これまでの委員からの質問への回答 (第 6 回分科会時の質問)

2022年11月7日

1997年5月13日 (Z方向) のCAV値計算結果

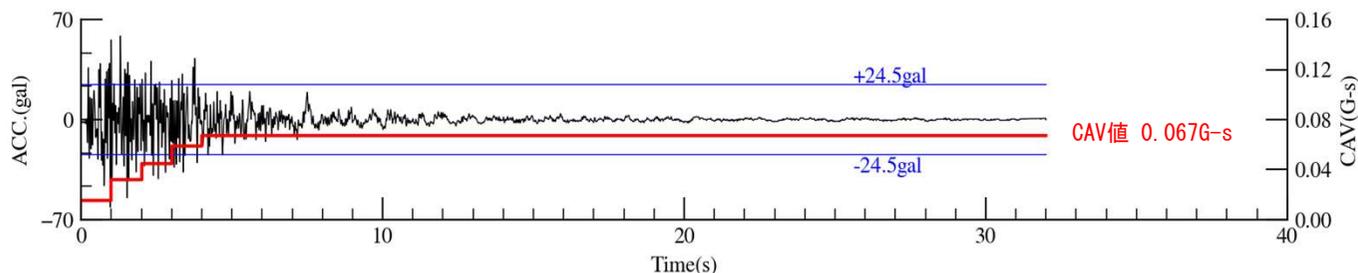
【資料1】コンクリートの劣化要因には化学的要因、機械的要因があると思うが、機械的要因についても評価すること。(例：米国のCAV評価)

(CAV値計算結果)

- ・対象とした3地震のCAV値は以下の通り。CAV値が最大のもので(1997年5月13日 Z方向)0.067G-sであり、判定基準である0.16G-sを下回ることを確認した。
- ・なお、地震後に目視点検を実施しており、コンクリートに有意なひび割れがないことを確認している。

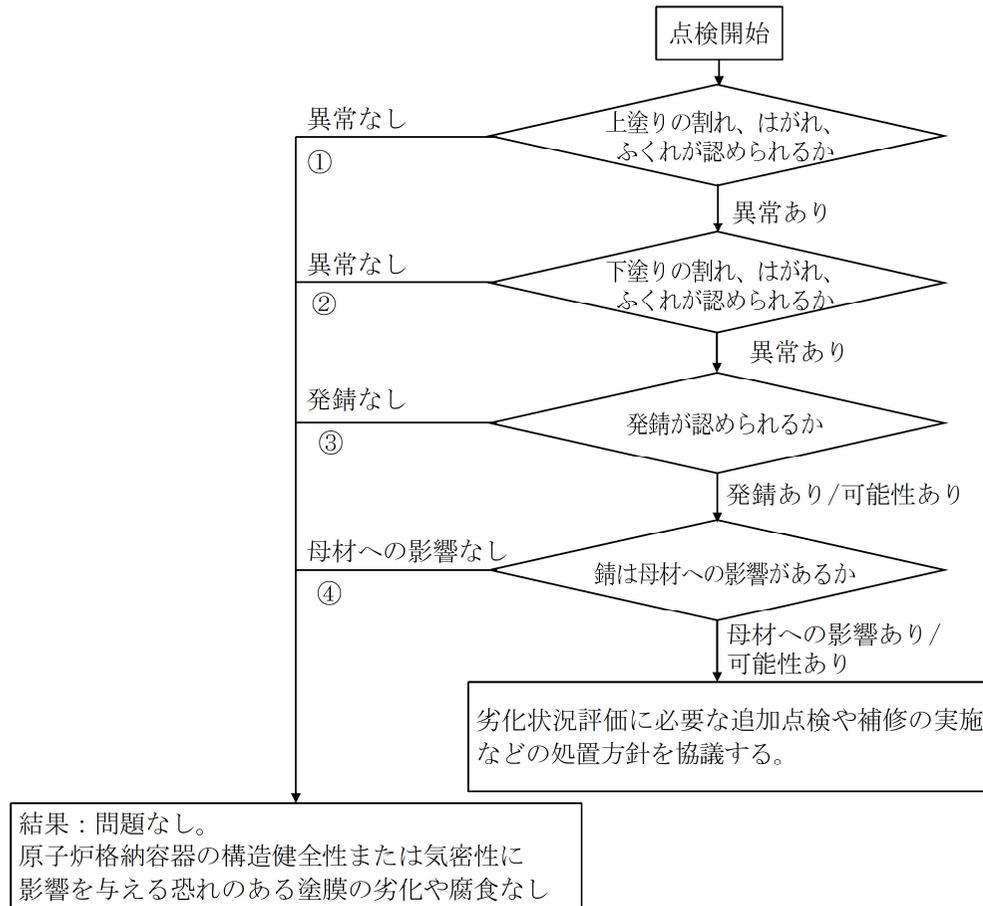
【資料2】塗膜の劣化に対する補修方法について説明すること。

原子炉格納容器の鋼板については、毎回の定期事業者検査時に外観点検を実施しており、鋼板に塗膜のはがれやふくれなどの劣化等が確認された場合には、必要に応じて補修塗装を実施している。

補修塗装については、塗膜の劣化状況により、グラインダー等の専用工具を用いた下地処理（ケレン）、塗装（下塗り、中塗り、上塗り）を実施している。
また、補修塗装に際しては、必要に応じ膜厚の確認も実施している。

図1 BFBの配置図

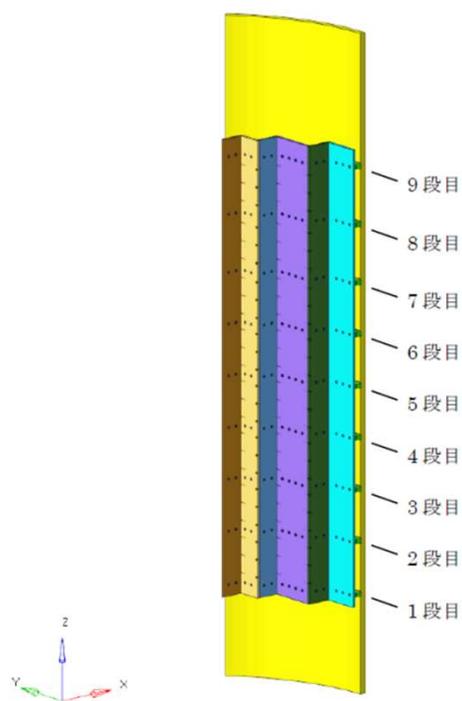
【資料4 No. 5-7】バッフル板のスウェリング量はどの程度か。また、評価に使用した式などを示すこと。

スウェリングによるバッフル構造の変形は、中性子照射量（中性子束）及び温度に依存する。スウェリングによる体積膨張率の式を次頁に示す。

また、図1にBFBの配置図を、図2に中性子照射量分布を、図3に温度分布をそれぞれ示す。
